円山川水系自然再生推進委員会
第21回委員会（持ち回り）議事次第

「円山川水系自然再生推進委員会」第２０回委員会審議骨子

第 55～58 回技術部会の主だった意見（国管理区間）

議事（1）1） 中郷遊水地の創出環境について＜令和2年度の技術部会検討結果のまとめ＞

排水樋門　断面図

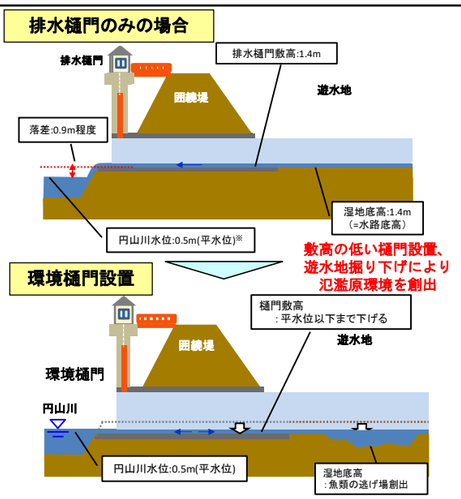
<56> 排水樋門を 1 つだけ下げる構造は、樋門の技術基準に記載がない可能性があり、施工が難しい可能性がある。そのため、排水樋門の隣に小さく低く設置できる環境用の樋門を別に配置するのが良いと考える。

<56> 樋門の敷高を下げることによる治水への影響の検討とともに、排水樋門の構造についても検討いただきたい。（座長）

【説明】排水樋門では本川と遊水地内に落差があるため、敷高の低い環境樋門の整備について検討しました。

- 中郷遊水地下池は、魚類の再生産、出水時の魚類の逃げ場とすること等を目的とし、本川との連続性を確保した氾濫原環境を整備する。
- 計画されている排水樋門の敷高は円山川の平水位に対して0.9m程度高いため、湿地と本川の連続性は流量による影響を受ける。
- 以上を踏まえ、環境樋門（敷高の低い樋門）を整備し、円山川からの背水（バック）により連続性を確保する。

氾濫原環境の規模設定

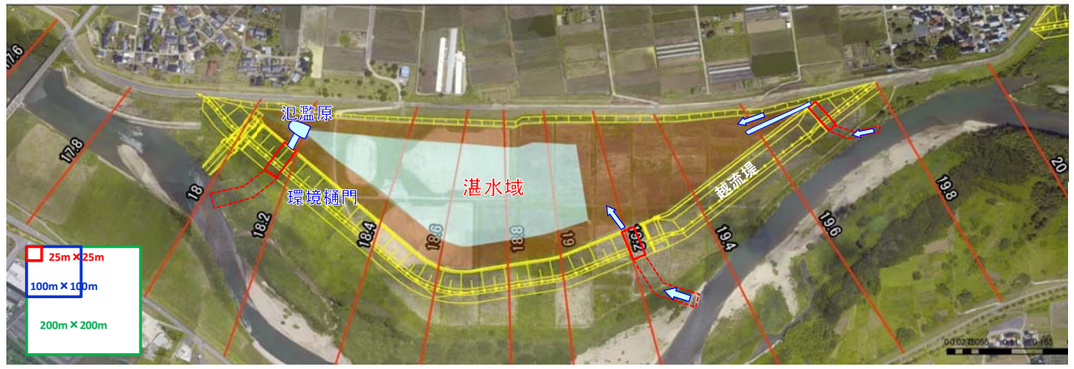
<56> 氾濫原環境には、水深によってどの程度の規模の湿地ができるのか。最大の場合と最小の場合の面積など目安を示すことが望ましい。

■氾濫原環境の規模設定
→氾濫原環境は土砂が堆積しやすい環境となるため、維持管理を考慮した規模とする必要がある。
→(これまでの意見) 横断幅50m×縦断長100m程度の面積(最大)を確保する。

取水樋門の位置について

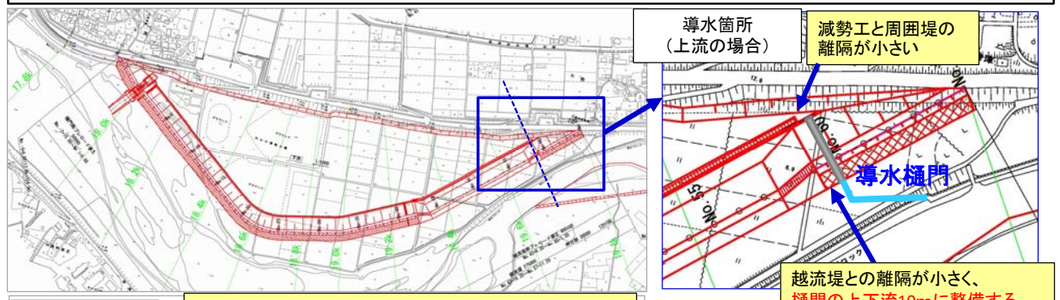
<57> 治水面における洪水調節量の確保が遊水地整備の条件となるため、越流堤位置は上池・下池とも上流側を前提として、その上で環境創出に関して何ができるかを

→ 越流堤位置が上流側ということは委員の本意ではないことを伝えておく。

■取水樋門の位置
→樋管上下流の護岸整備、周囲堤に影響を与えない位置への導水路設置ができないことから、取水樋門は越流堤下流側に設置する。

水位調節の方法（水位調節施設・環境樋門）について

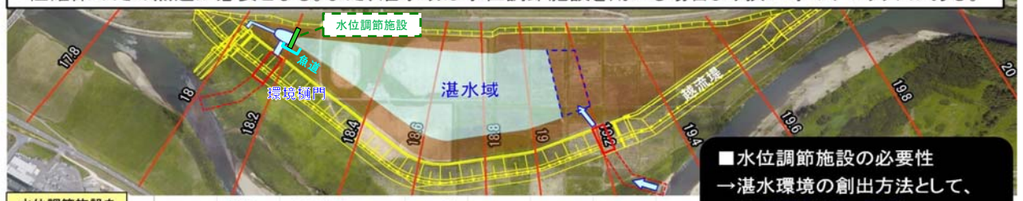
<58> 環境樋門の閉鎖によっても湛水は可能であるため、水位調節施設を設置しない方法でも良い。

<58> 湛水位の微妙な調整が可能であるか否かは環境創出において重要である。

<58> 環境樋門と水位調節施設は、運用とリスク管理も含めて精緻に評価しないといけない。単純にどちらがよいかと尋ねるような表で検討する性質のものではないと考える。

→ 時期別の運用シミュレーションを魚類の再生産や植生繁茂を踏まえて検討していただくとともに、土砂堆積などの維持管理面も考慮し、議論をしていきながら意思決定したいと思います。（座長）
